**Protokol o změně díla****Změnový list číslo 14**

Předmět díla:	Rekonstrukce lokality Kolonka Znojmo		
Objekt:	SO 01 – Stavební část		
Objednatel:	Město Znojmo		
Zhotovitel:	Společnost Kolonka Znojmo – FIRESTA + HBH		
TDI:	Znojmoinvesta, s.r.o.		
Projektant:	ATELIER TIŠNOVKA s.r.o.		
Popis změny: Sanace pláň pod skladbou komunikací z česaného beton, v ploše budoucího náměstí (centrální plochy) a sanace plochy na parkovišti F2			
Odůvodnění změny: Na základě výsledků statické zatěžovací zkoušky (SZZ), bylo vyhodnoceno, že pláň nesplňuje požadovanou únosnost 30 MPa viz. protokoly SZZ příloha č. 2. Na základě toho byl ze strany AD navrhnut postup sanace pláň dle přiloženého TP. ZA účasti TDS a AD byly provedeny hutní pokusy a rozhodnuto o provedení sanace na místech dle PD v příloze tohoto ZL. TP a detail, taktéž změnil skladbu, způsob provádění a typy jednotlivých vrstev ploch s česaným betonem. Tyto změny budou realizovány samostatným změnovým listem. Zhotovitel upozorňuje, že dle jeho odborného názoru, by se sanace měla provést pod kompletními plochami z česaného betonu a vnitřního náměstí.

Stavba:	22030202	Rekonstrukce lokality Kolonka Znojmo - ZL	
Objekt:	ZL - 14	ZL 14 - Zlepš

Protokol o zkoušce č. 0821 V221003/K01

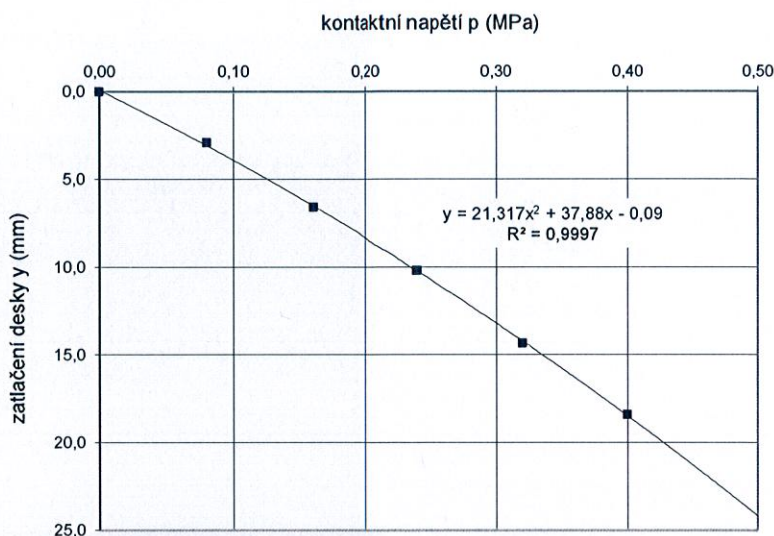
Závěr:	Výsledky zatěžovací zkoušky v místě měření a čase jsou uvedeny výše.	Výsledek	Hodnocení
	Poměr dílčích modulů vyjadřující míru zhutnění $E_{def,2}/E_{def,1}$	Zkouška přerušena pro neúnosné podloží	
	Modul přetvárnosti $E_{def,2}$ (MPa)

Výměna podloží – materiál vhodný do aktivní zóny podle ČSN 73 6133 – ŠDB 0/32
Minimální tloušťka výměny podloží pro dosažení modulu přetvárnosti Edef,2 30 MPa je uvažováno 250 mm, pokud nebude této hodnoty na zkušební úseku dosaženo, bude tloušťka vrstvy upravena tak, aby minimální tloušťka podkladní vrstvy ŠD byla 150 mm, případně výkop prohloubit na 600 mm. Výměna podloží bude od podloží oddělena separační geotextilií 300g/m2 podle TP97. Modul přetvárnosti na vrstvě ŠD tloušťky 170 (resp. 150 mm) bude min 45 MPa.

Celková hloubka výkopu je vždy min. 570 mm nebo více, a bude upravena podle výsledku hutního pokusu.

Protokol o zkoušce č. 0821 V221003/K01

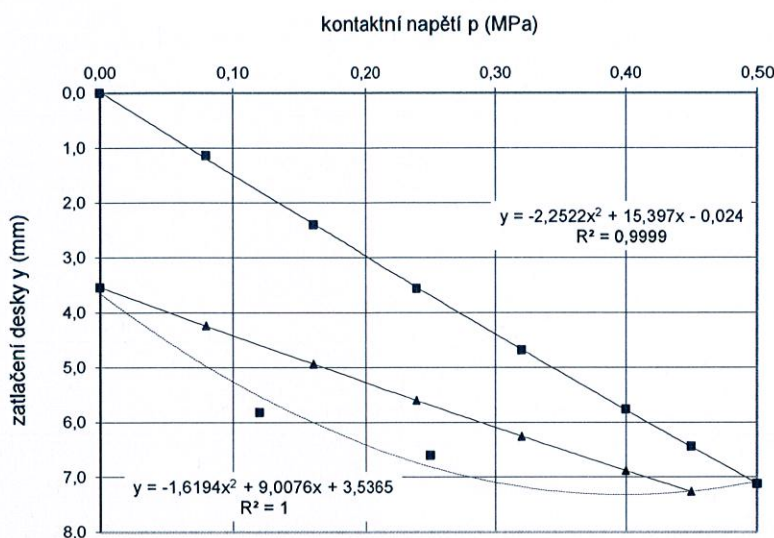
Závěr:	Výsledky zatěžovací zkoušky v místě měření a čase jsou uvedeny výše.	Výsledek	Hodnocení
	Poměr dílčích modulů vyjadřující míru zhutnění $E_{def,2}/E_{def,1}$	1,7	V
	Modul přetvárnosti $E_{def,2}$ (MPa)	27,2	N
